泊発電所3号炉

基準津波に関するコメント回答

(日本海東縁部に想定される地震に伴う津波・
地震に伴う津波と地震以外の要因に伴う津波の組合せ)

令和5年12月8日
北海道電力株式会社

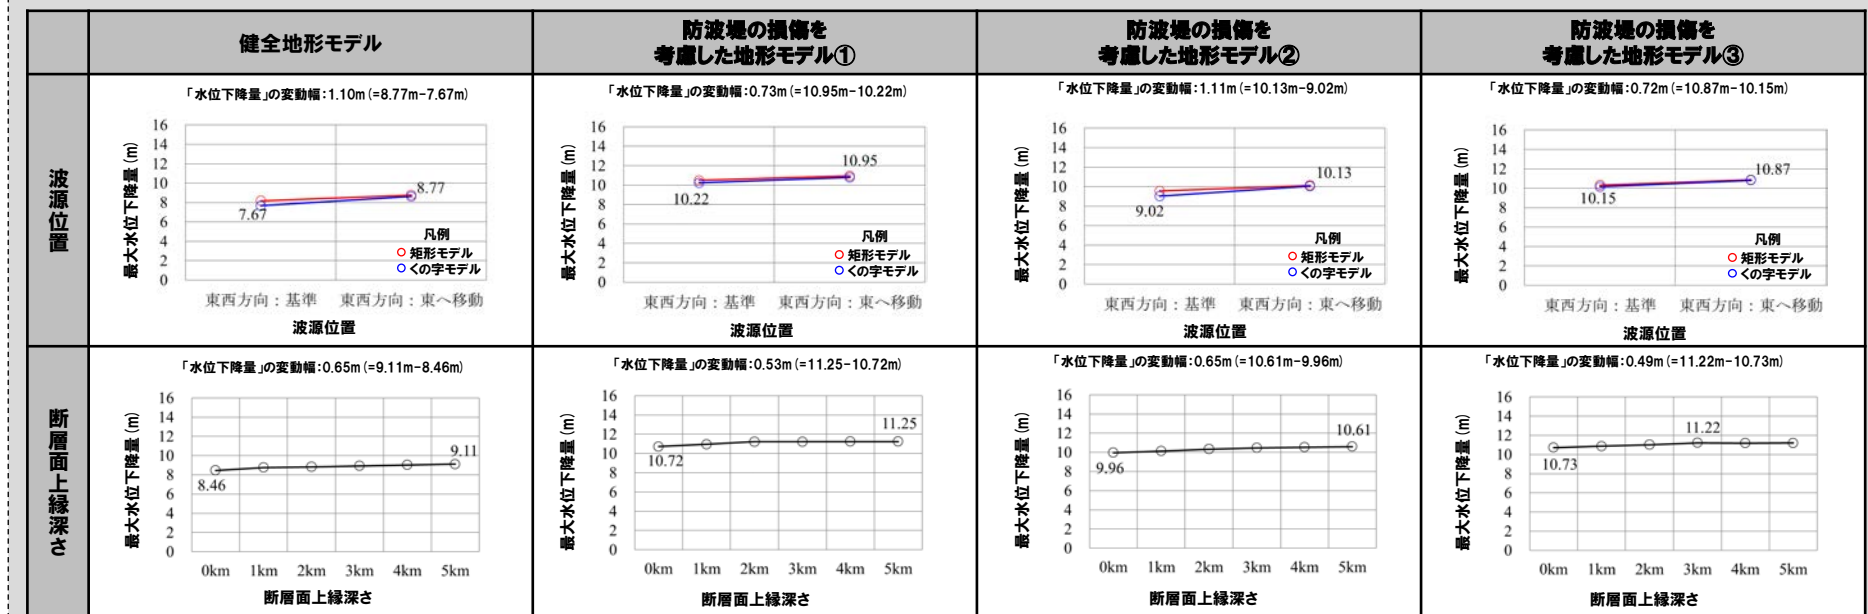
○「貯留堰を下回る時間」の変動幅(右表)では、「STEP3:波源位置」の変動幅(平均値:13s)と比較して、「STEP4:断層面上縁深さ」の変動幅(平均値:92s)が大きくなっていることから、この検討順序の妥当性について整理する。

- 「貯留堰を下回る時間」の詳細パラメータスタディについて、水位下降量が多い波源は「貯留堰を下回る時間」が長くなる可能性があることから、水位下降量が多い波源の詳細パラメータスタディ評価因子の影響分析結果を整理し、検討順序は「波源位置」・「断層面上縁深さ」の順が妥当であることを確認した。
